DPC-0102025-412-2025

REF: CONTRATO DE INTERVENTORIA No.STM-CM-010-2025

ASUNTO: CONTRATO DE OBRA No.STM-LP-008-2025 – ENTREGA SUBSANACION A OBSERVACIONES GENERADAS EN VISITA DE CAMPO Y ENTREGA A LA SMC EN EL MUNICIPIO DE VERGARA

SUBSANACIÓN DE OBSERVACIONES LEVANTADAS LUEGOO DE VISITA DE CAMPO REALIZADA EN EL MUNICIPIO DE VERGARA EN EL MARCO DEL CONTRATO NÚMERO STM-LP-008-2025

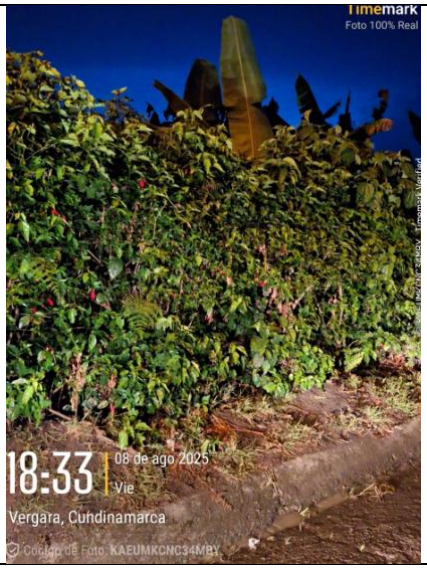
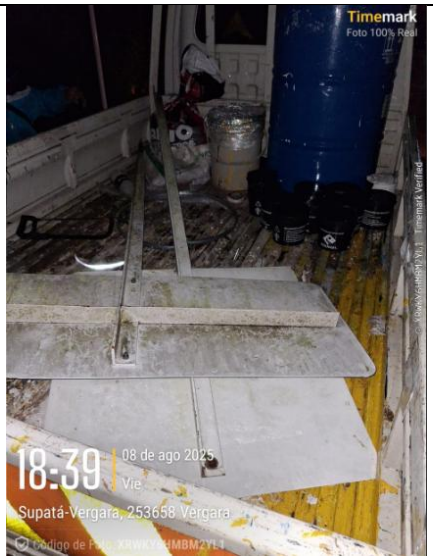
- En el frente de la Intersección Nocaima – Magola:

- Retirar señales informativas en mal estado. (**Subsanación Fotos 1, 2, 3 y 4)**

Foto 1: Retiro de señal informativa en mal estado	**Foto 2:** Retiro de señal informativa en mal estado

Foto 3: Retiro de señal informativa en mal estado	**Foto 4:** Retiro de señales informativas en mal estado

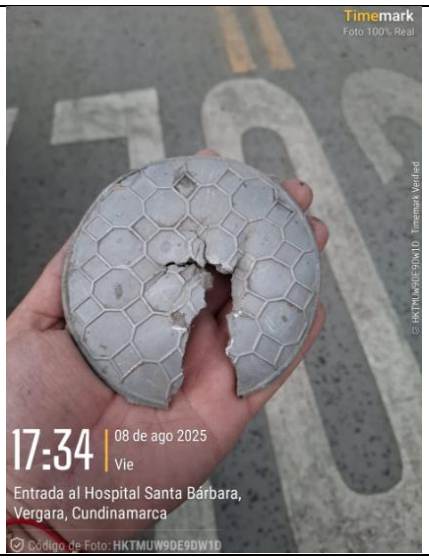
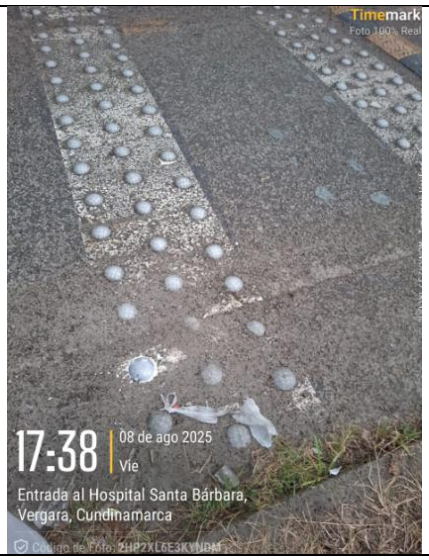
- Lámina golpeada por vehículo pesado, consultar con especialista cambio de señal para ser colocada en fachada.

Tras la revisión técnica y el análisis correspondiente, se concluye que no es viable realizar el cambio de la señal para ser instalada en fachada, dado que dicha ubicación no cumple con

los criterios normativos de visibilidad, altura y ubicación establecidos por el manual de señalización vial. Por lo tanto, se recomienda conservar la señal en su posición original, una vez se realice la reposición por daños ocasionados por el impacto.

Foto 1: Estoperol roto, colegio Fidel León Triana	**Foto 2:** Reposición estoperol roto

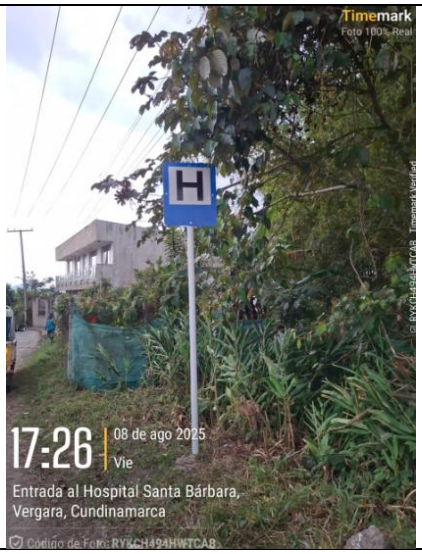
Observación
-Cambio de estoperol roto, corregir nombre de plano récord
